**RELATÓRIO TRIMESTRAL
PERÍODO: NOVEMBRO DE 2024 A JANEIRO DE 2025**

BARRAGEM GRUPO

**OBRAS DE DESCARACTERIZAÇÃO DE BARRAGENS ALTEADAS PELO
MÉTODO DE MONTANTE**

**COMPLEXO PARAPEBA, OURO PRETO – MG
PROCESSO SEI 2090.01.0001312/2022-52**

Figura 7 - Projeto Morro de Grupo 1850HH-X-39789

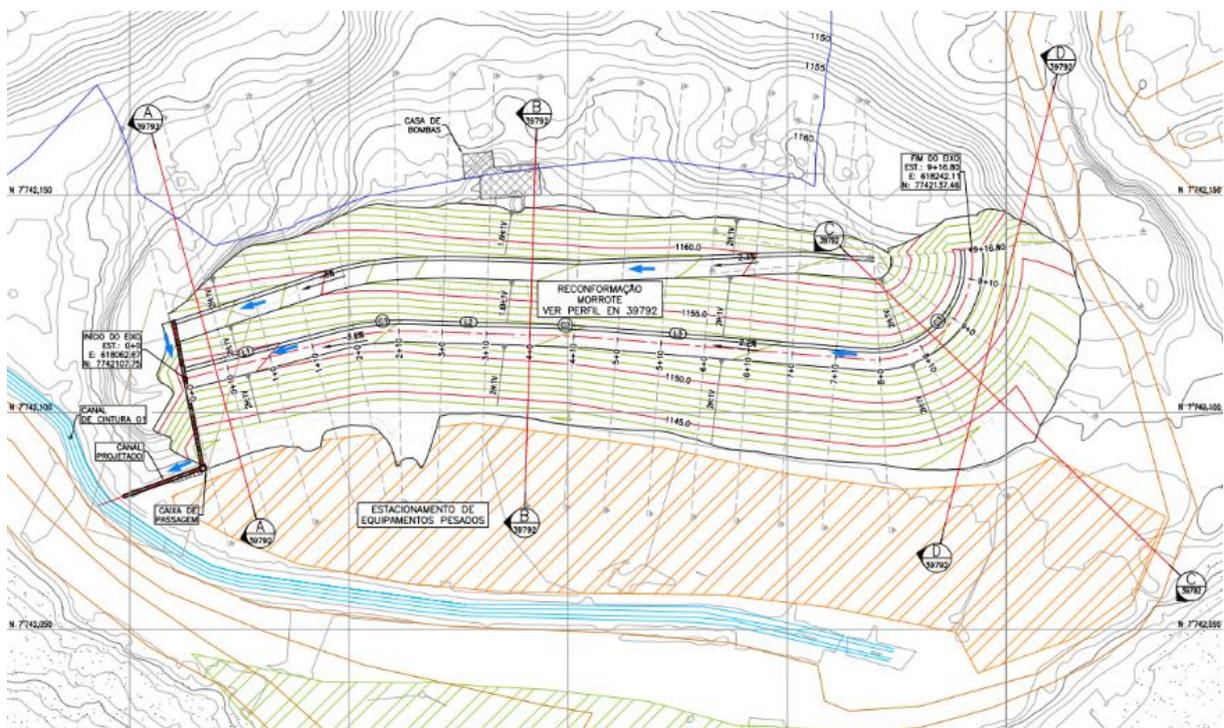
No período referente a este relatório foram iniciadas as atividades de escavação e adequação dos taludes do morro de Grupo, conforme projeto revisado pela projetista KCB, que resultou na emissão da SIT SI-1850HH-B-00663. Os documentos pertinentes a este projeto estão disponíveis na pasta **GR-0152** atendendo à recomendação da AECOM.

FIGURA 13

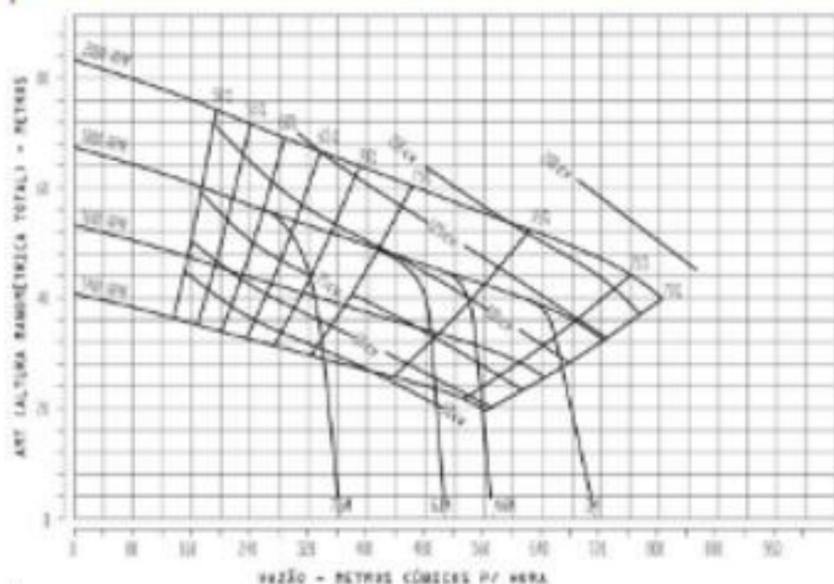
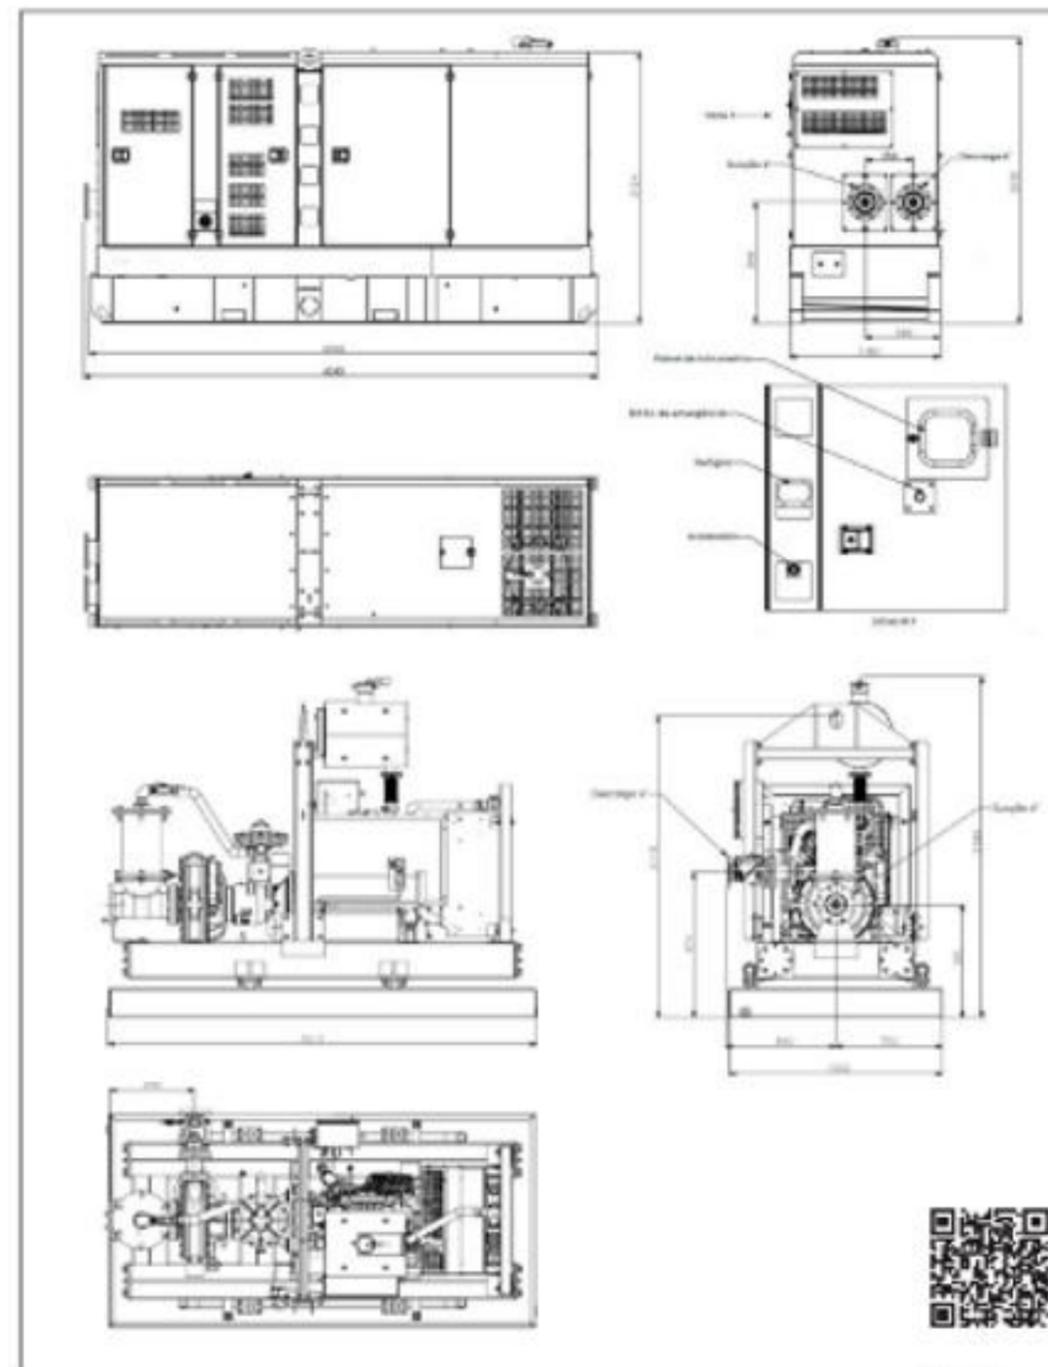
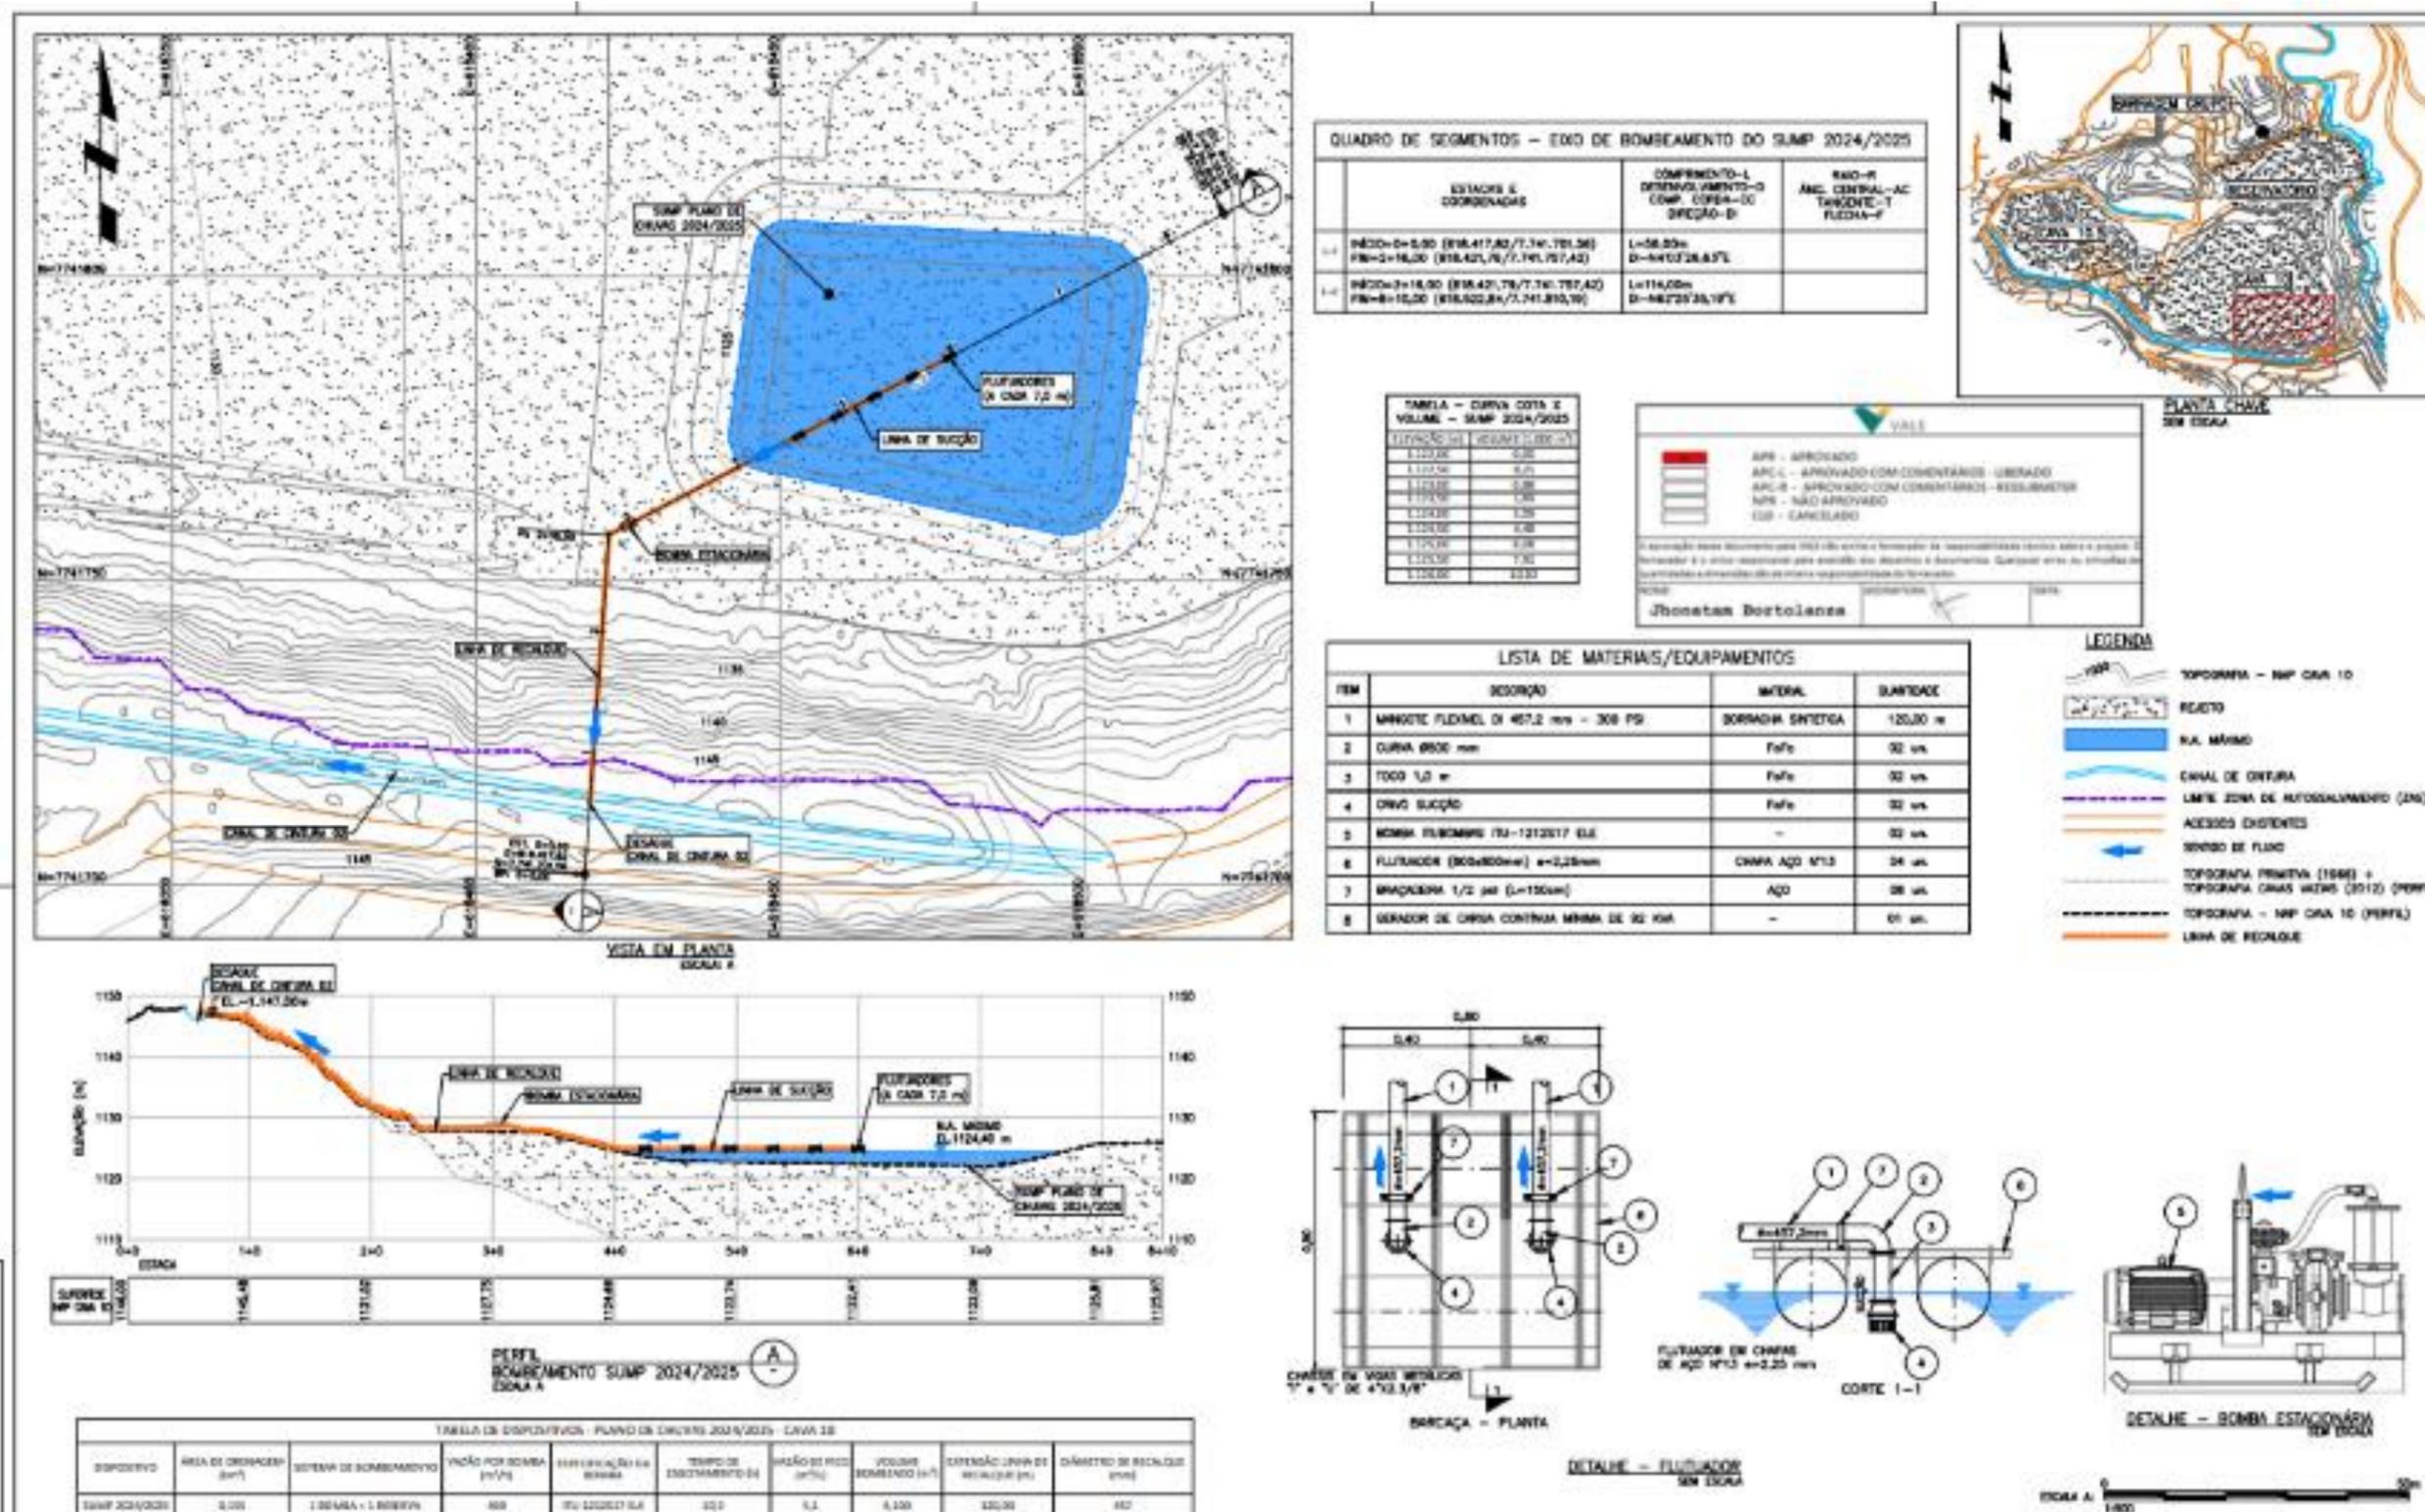
GR-0324: Apresentar os dimensionamentos dos bombeamentos atualmente implantados.

Resposta Vale: Os dimensionamentos das bombas instaladas foram realizados conforme o projeto emitido pela projetista KCB. Os números dos projetos são, respectivamente, 1850HH-X-40072, 1850HH-X-40073 e 1850HH-X-40074. Toda a documentação está disponível na pasta GR-0324.
